TESTO DELLE OSSERVAZIONI

Modulo per la presentazione delle osservazioni per i piani/programmi/progetti sottoposti a procedimenti di valutazione ambientale di competenza statale

ID: Codice procedura (ID_VIP/ID_MATTM):10844

Impianto per la produzione di energia elettrica da fonte eolica, costituito da 6 aerogeneratori della potenza complessiva di 37,2 MW, un sistema di accumulo da 25 MW e relative opere connesse in località "Rempillo" nel comune di Pitigliano (GR).

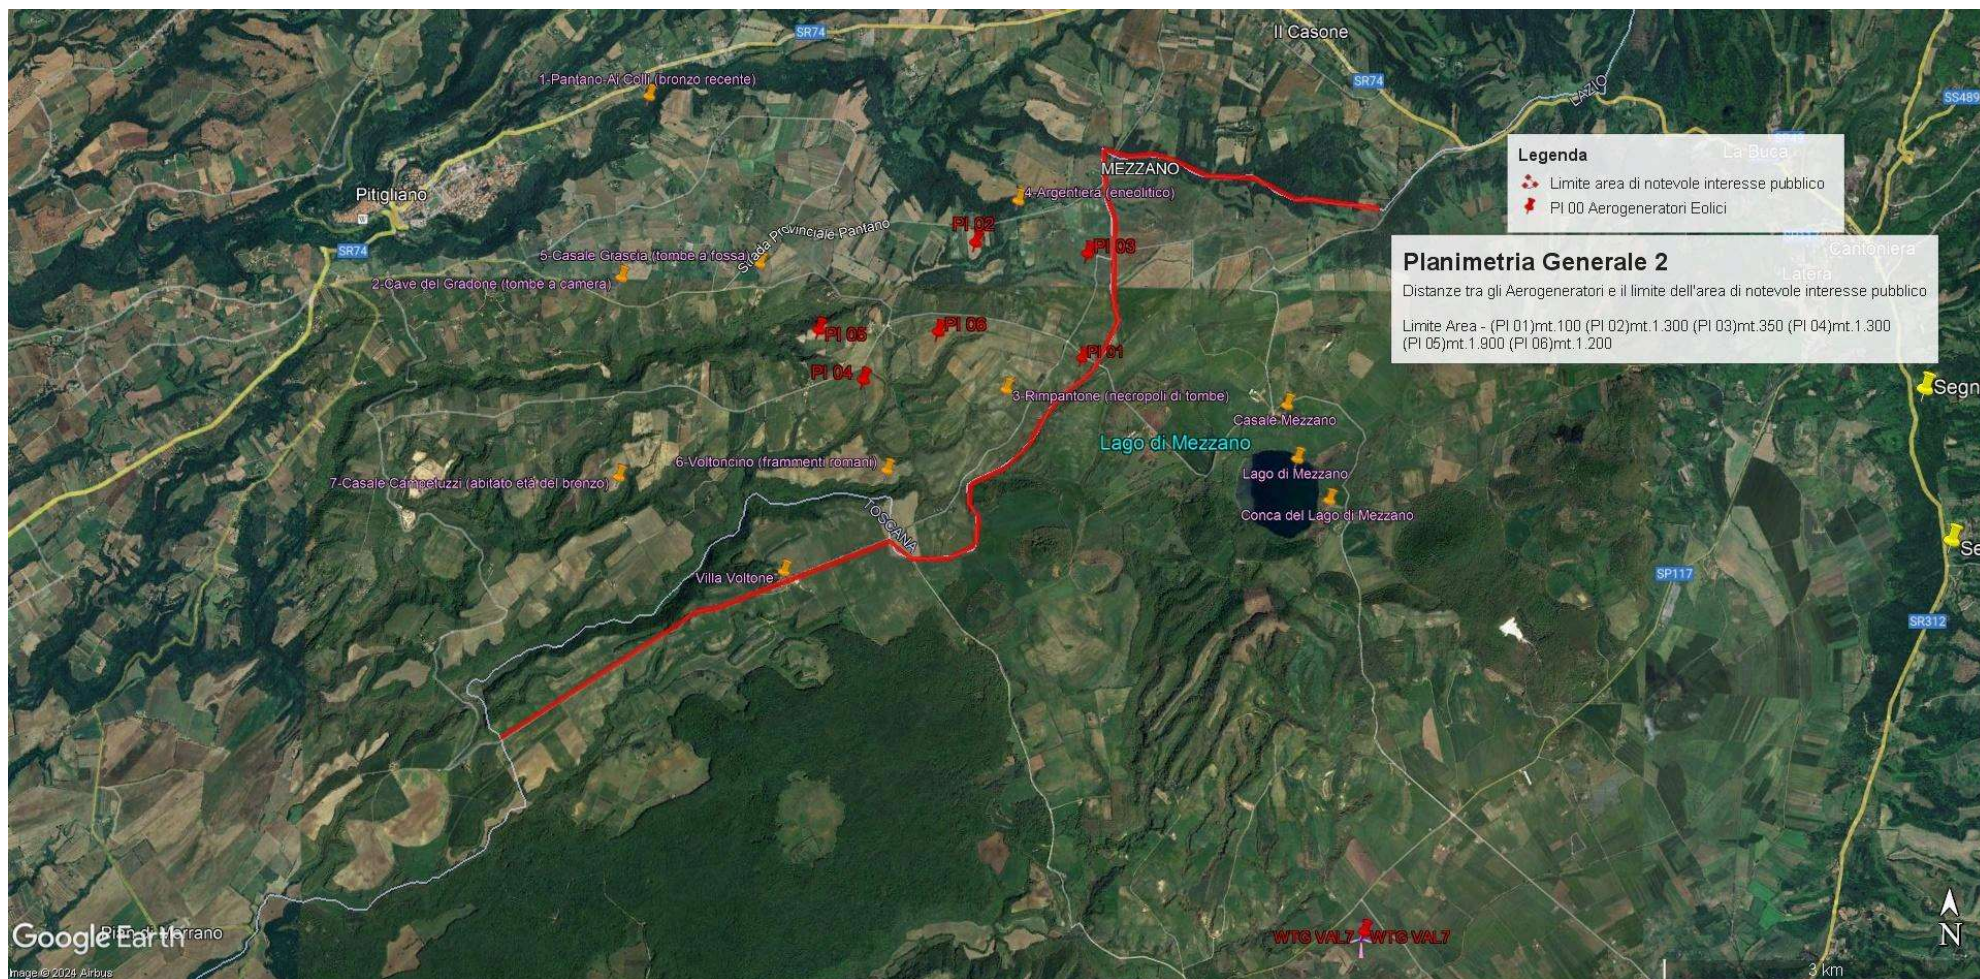
Tornando alla questione di legittimità, alla luce del combinato disposto dal "vincolo sul patrimonio paesaggistico (artt. 136 e ss. e 142 del decreto legislativo n. 42/2004 e ss.mm.ii.) e sui beni culturali" (artt. 10 e ss. del decreto legislativo n. 42/2004 e ss.mm.ii.) e dal comma 8 lettera c-quarter del D.Lgs 191/2021 e ss.mm.ii si evince che, ad oggi, le aree in cui sono previsti gli insediamenti dei sei aerogeneratori dell'impianto eolico denominato "Rempillo" non sono idonee perché ricadono tutte all'interno della fascia di rispetto dei **beni paesaggistici di notevole interesse pubblico denominati "Conca del Lago di Mezzano e territorio circostante" (D.M. 22.05.1976)** comprendente anche il **vincolo "Selva del Lamone" (D.M. 22.05.1984)** tutelati **dall'art. 136 del Codice del Beni Culturali e del Paesaggio** e in particolare un aerogeneratore (P01) è a 100 metri dal primo vincolo citato e gli altri cinque compresi in una distanza massima tra 1 km e 2 km (vedi immagine n. 1 dell'ALLEGATO). Nella fascia di rispetto dei 3 km anche la porzione di vincolo rappresentato dalla Selva del Lamone che gode di altre importanti tutele in quanto Riserva Naturale regionale (L. 394/91 e L.R. 29/97), Zona di Protezione speciale (ZPS) insieme ai Monti di Castro collegati tra loro da una Zona di Conservazione Speciale (ZSC), il sistema fluviale Fiume Fiora-Olpeta. La Selva del Lamone oltre il vincolo paesaggistico di notevole interesse pubblico che la rende area non idonea all'installazione degli impianti FER anche nelle sue fasce di rispetto dei 3 km, gode di un'altra tutela che ne rivela l'importanza di area di importanza internazionale per l'avifauna IBA (012) che viene collegata all'altra IBA (099) Lago di

In sintesi, visti l’art. 20 comma 8 lettera c) quater del D.Lgs n 199/2021 e le Linee guida nazionali appena citate, considerato l’enorme impatto dell’impianto eolico industriale denominato “Rempillo” sulla zona paesaggistica di notevole interesse pubblico ben individuata nelle immagini n.1 e n. 2 e sui Beni Culturali evidenziati nell’ immagine n. 3 dell’Allegato alle presenti Osservazioni, per la collocazione delle pale P04 e P05 direttamente all’interno del perimetro di un’area archeologica e per gli impatti anche sull’area intermedia e vasta dei pregiati territori laziali della Tuscia settentrionale e in particolare di quelli del pitiglianese ricco di emergenze agricole, naturalistiche, storiche e archeologiche del periodo etrusco ma non solo, si chiede che venga negata l’autorizzazione all’ insediamento dell’impianto eolico denominato “Rempillo”.

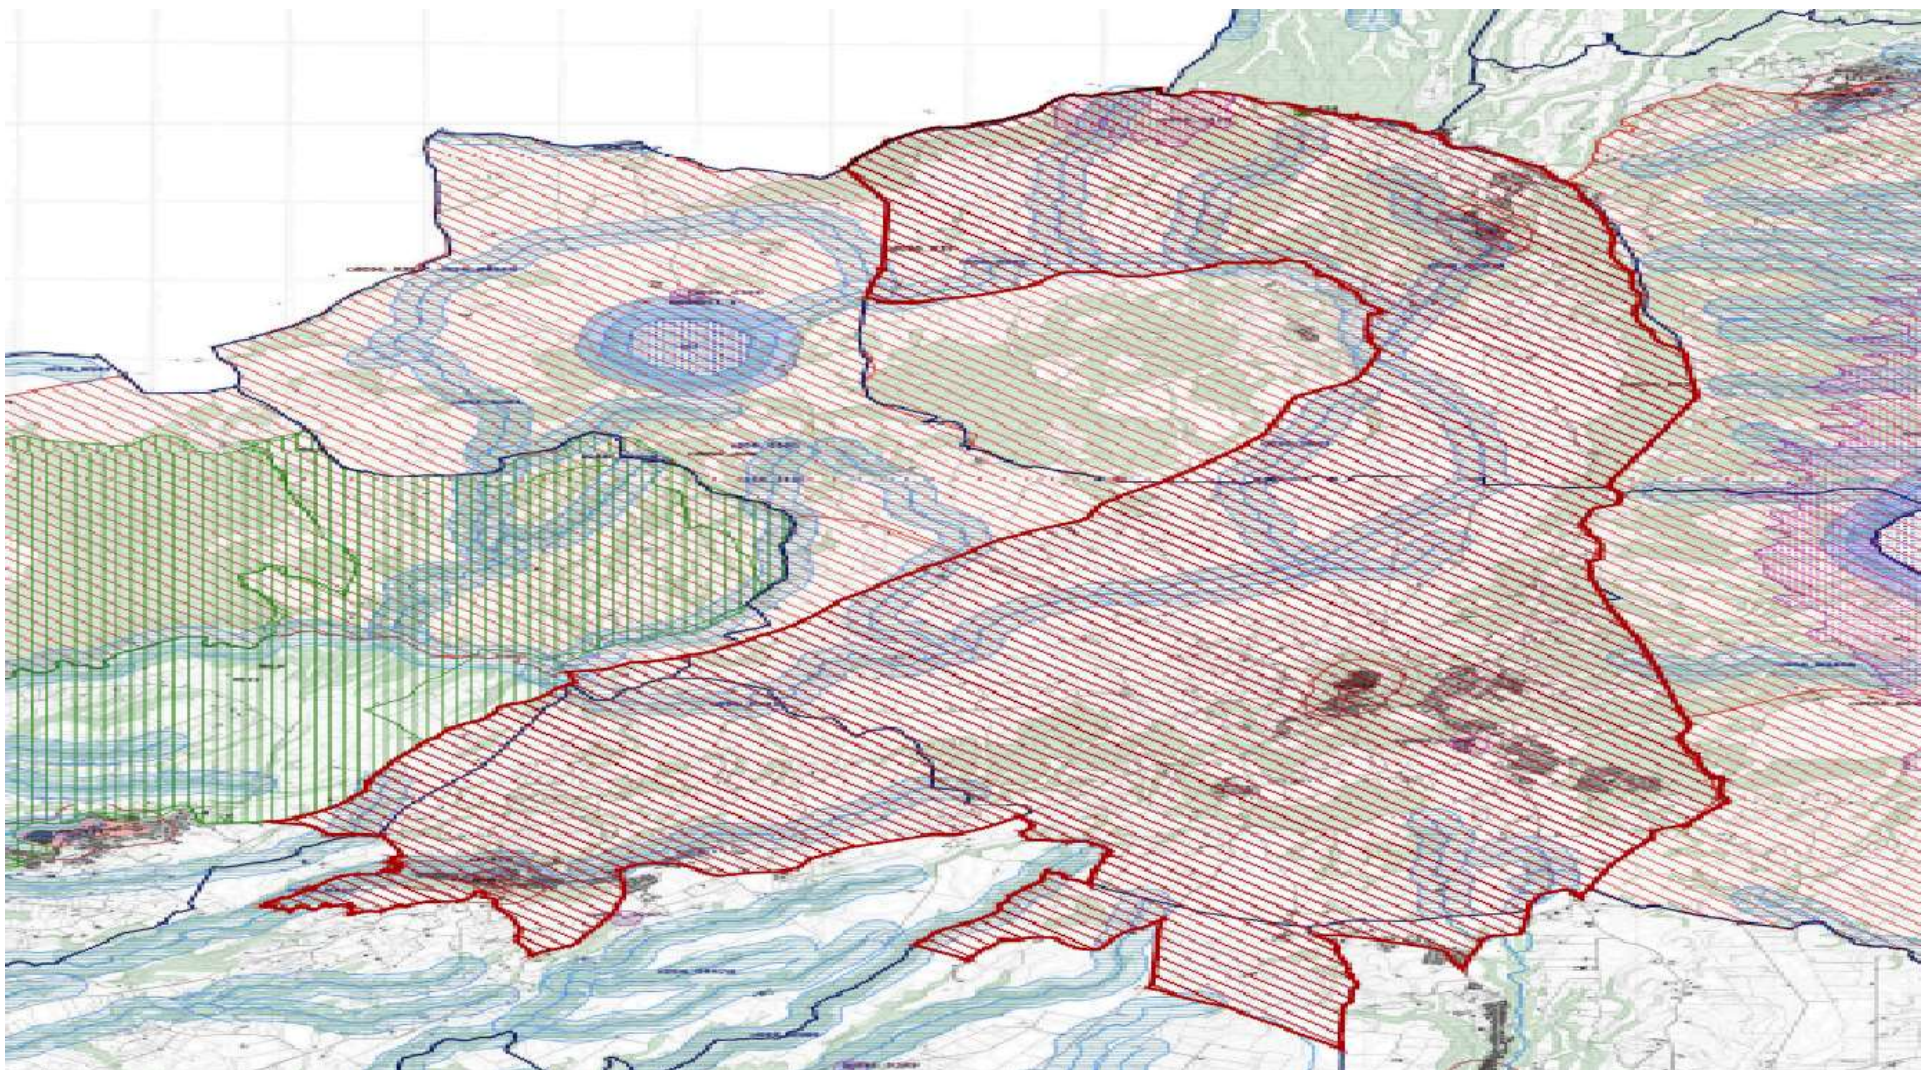
Bolsena attraverso la ZPS Caldera di Latera e la ZSC Lago di Mezzano che insieme sono compresi nel vincolo paesaggistico “ Conca Lago di Mezzano...” e verranno uniti dal nuovo vincolo paesaggistico “*Ambito paesaggistico, geologico e geomorfologico dell’orlo della caldera di Latera e delle sue pendici interessate dai centri eruttivi periferici*” (si veda a riguardo la proposta pubblicata sul sito del MIC in data 09/08/2023 e l’immagine n. 2 dell’ ALLEGATO) all’area di notevole interesse pubblico “ Conca del lago di Bolsena” (D.M. 24.10.1960). Praticamente una vasta zona che per interesse paesaggistico e naturalistico oltre che storico, archeologico e identitario rappresenta un unicum nel panorama nazionale.

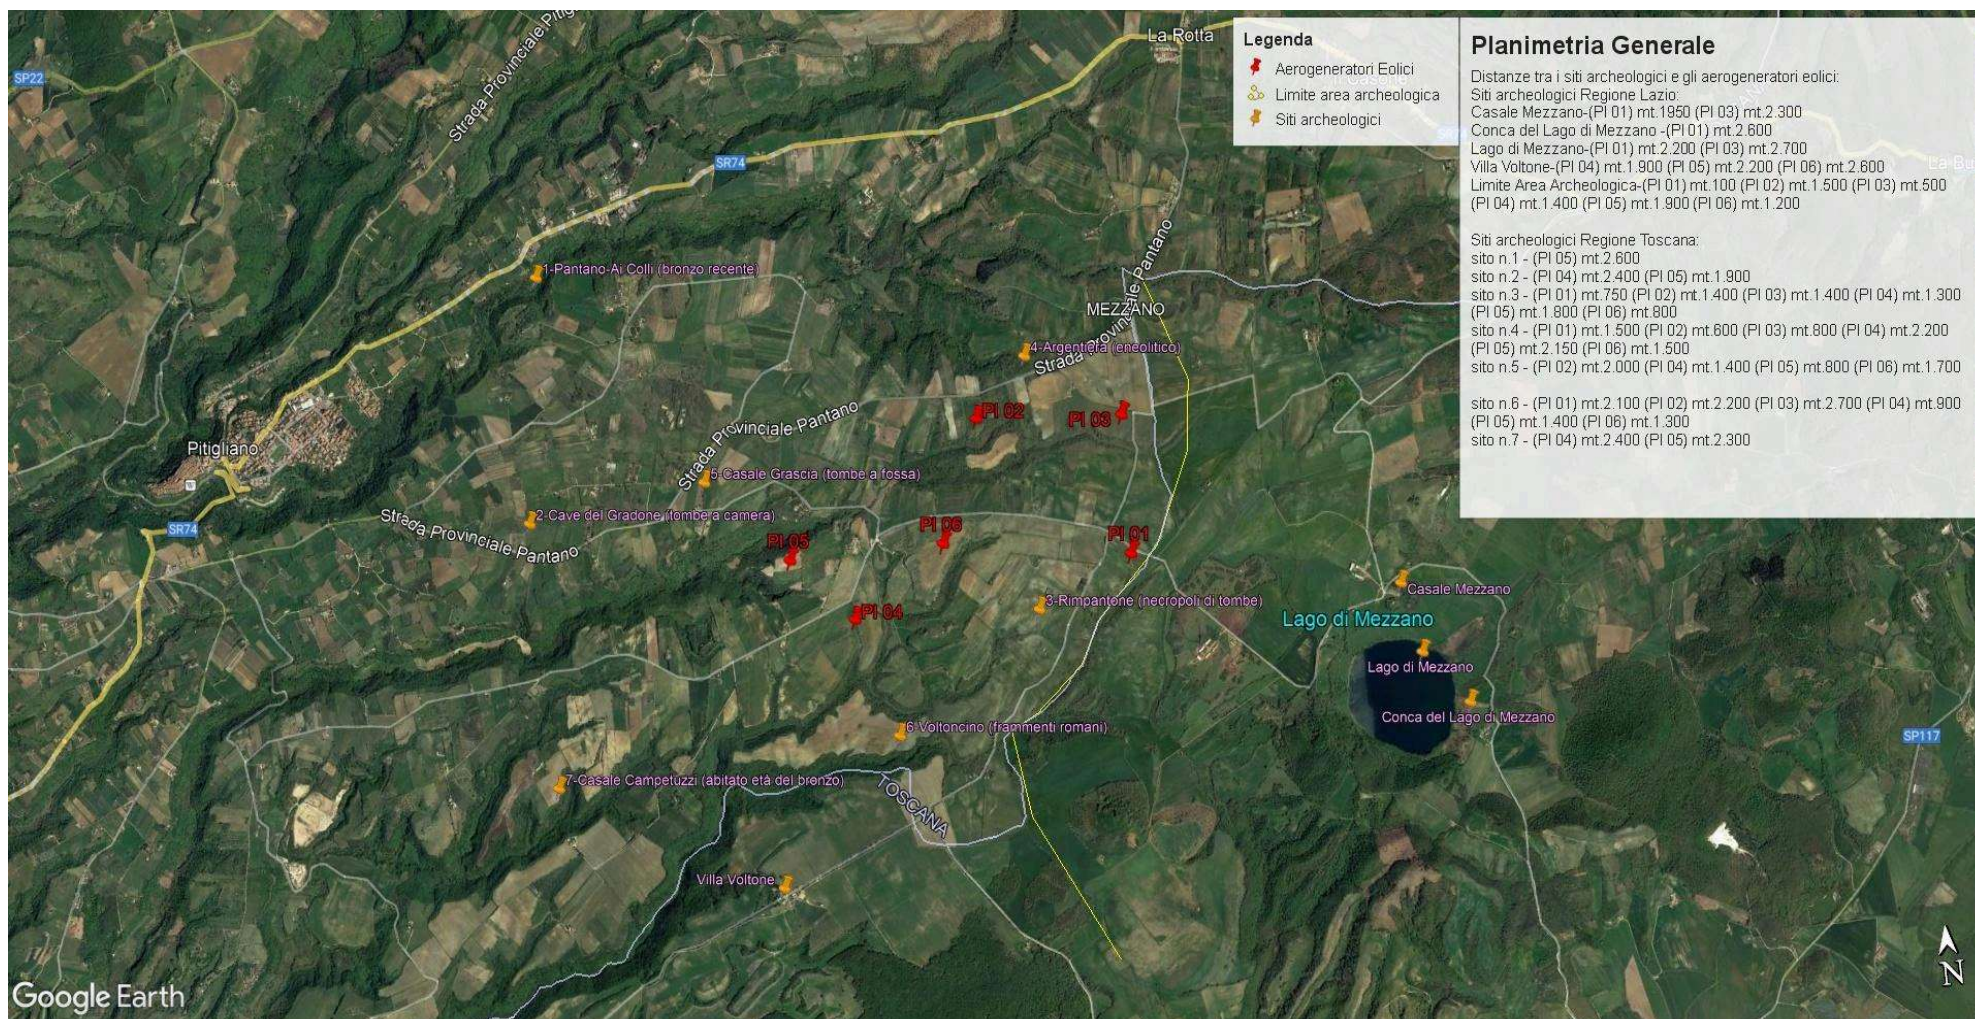
Inoltre, la zona in cui insisterebbe l’impianto eolico industriale Rempillo è compresa nelle fasce di rispetto di 3 km di diversi beni archeologici tutelati dalla parte II del Codice dei Beni Culturali (vedi Allegato, immagine n. 3). Inoltre le pale P04 e P05 ricadono all’interno di un’area archeologica che la Proponente vorrebbe cancellare per il semplice fatto che non è riportata nel documento regionale ma nel documento provinciale come meglio dettagliato nell’Osservazione n. 5. Alla luce di quanto documentato appare chiaro quindi che la collocazione dell’impianto non ha tenuto conto alcuno dei vincoli dell’area nella quale è stato progettato e l’inserimento dell’impianto eolico nel paesaggio e sul territorio non è corretto (Allegato IV delle Linee guida nazionali di cui al D.M dello Sviluppo economico del 10.09.2010).

- h) Le zone di interesse archeologico evidenziate nell'immagine n. 3 a cui si aggiungono anche l'importante abitato protostorico di Sorgenti della Nova e Ruderì del Castello altomedioevale che si trovano a circa 4 km dalle aree in cui è stato progettato l'impianto eolico industriale. Poco più lontano i resti del castello medioevale “Morroneccio”. Nell'area vasta le preziose necropoli eneolitiche (Poggi Alti) ed etrusche di Pitigliano, Sovana e Sorano.

Immagine n. 4 Situazione di saturazione da impianti FER nella provincia di Viterbo. Non sono riportati gli impianti fotovoltaici e agrivoltaici che hanno inciso per buona parte nel cumulo di impianti FER per superare già nel 2023 gli obiettivi del PNIEC assegnati alla Regione Lazio per il 20230.

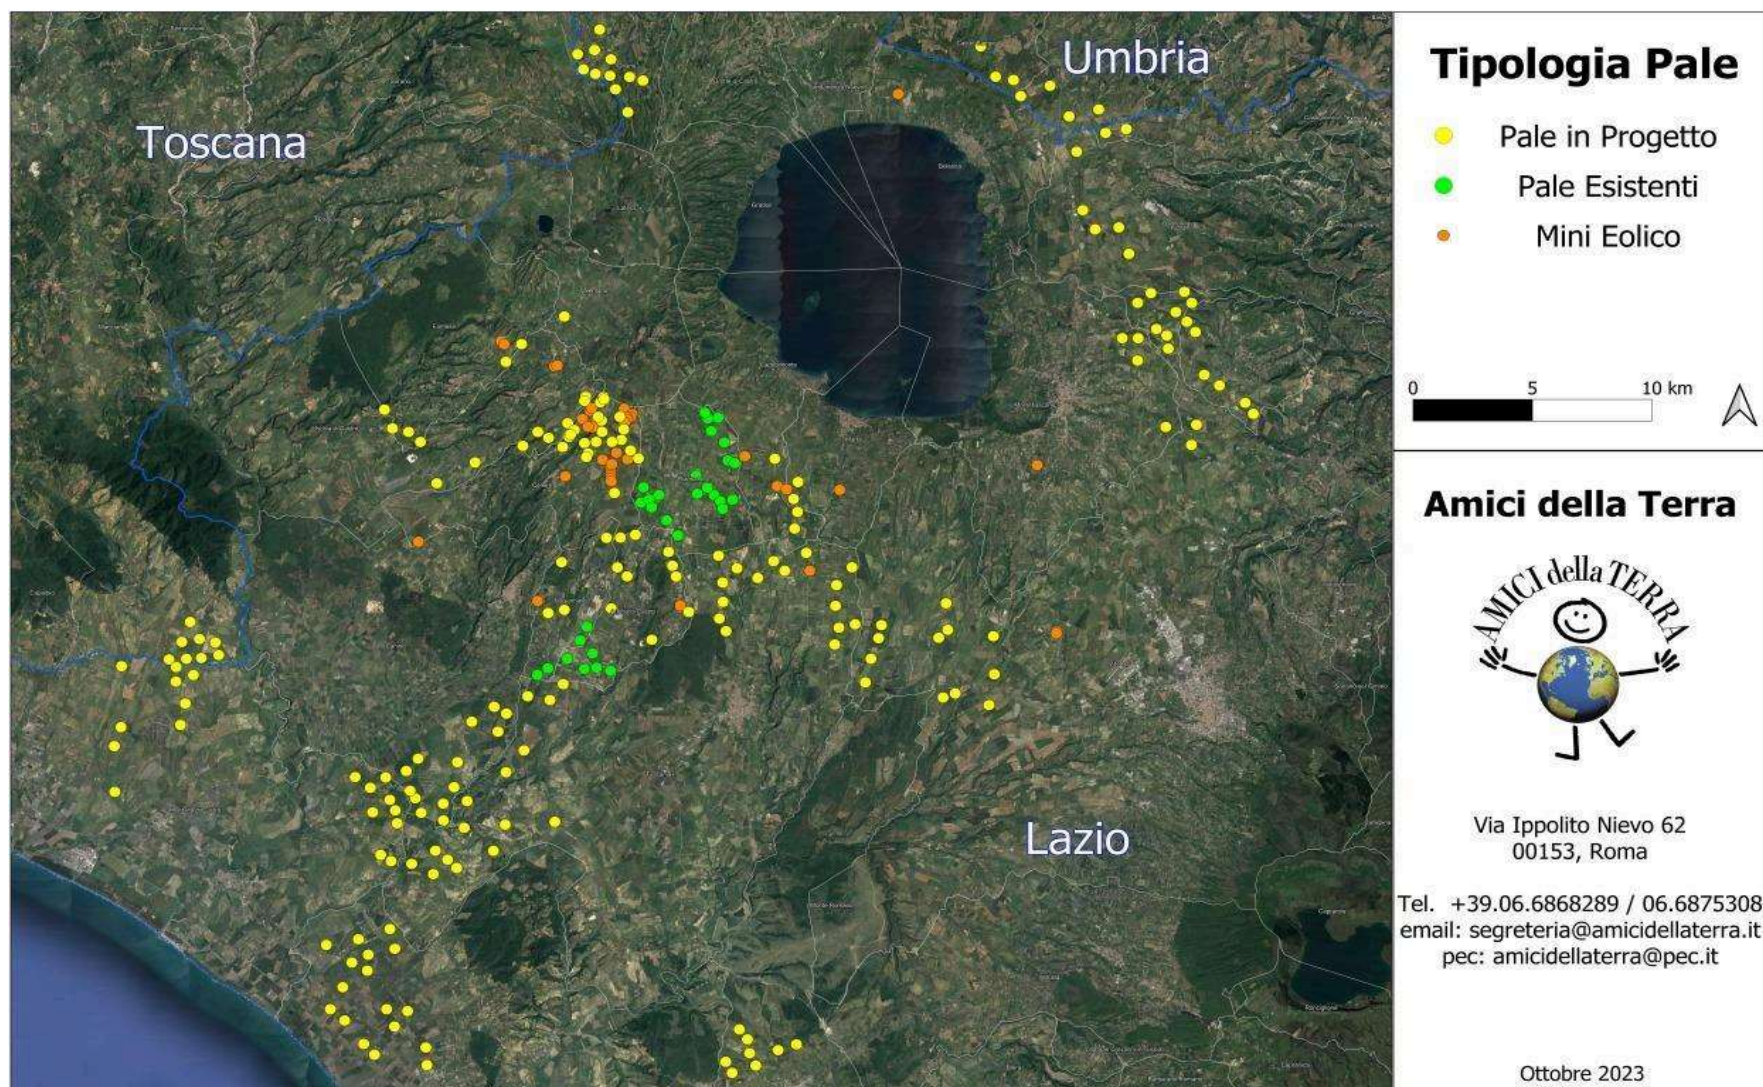
Quindi anche la Regione come Ente deputato dalla normativa nazionale a legiferare sulle aree idonee e non idonee si è espressa riguardo al fatto che abbia assolto ai doveri e alle quote stabilite dal PNIEC e in ambito regionale la provincia di Viterbo è stata quella con il più alto tasso di impianti FER tra tutte e quindi ormai satura ed il cumulo degli impianti FER installati, autorizzati e in progetto rappresenta una elevata criticità per la sostenibilità ambientale di ulteriori eventuali iniziative. L'impianto eolico " Rempillo" pur essendo "esterno al confine provinciale e regionale ma nelle sue immediate vicinanze (a soli 100 metri i primi due aerogeneratori) oltre ad impattare sul territorio e sulle economie di tre Comuni del Lazio (Farnese, Valentano e Latera) si trova nelle fasce di rispetto dei Beni di notevole interesse pubblico come si è evidenziate nelle Osservazioni nn. 1 e 2 e crea anche degli impatti negativi anche sui beni naturalistici come verrà dettagliato nell'Osservazione n. 4. Inoltre andrebbe a sommarsi al già enorme cumulo di impianti eolici e fotovoltaici e geotermici che già creano una elevata criticità ambientale nella provincia di Viterbo e interferiscono anche con il territorio toscano come si può vedere dalle immagini nn. 4 e 5 dell'Allegato n. 1.
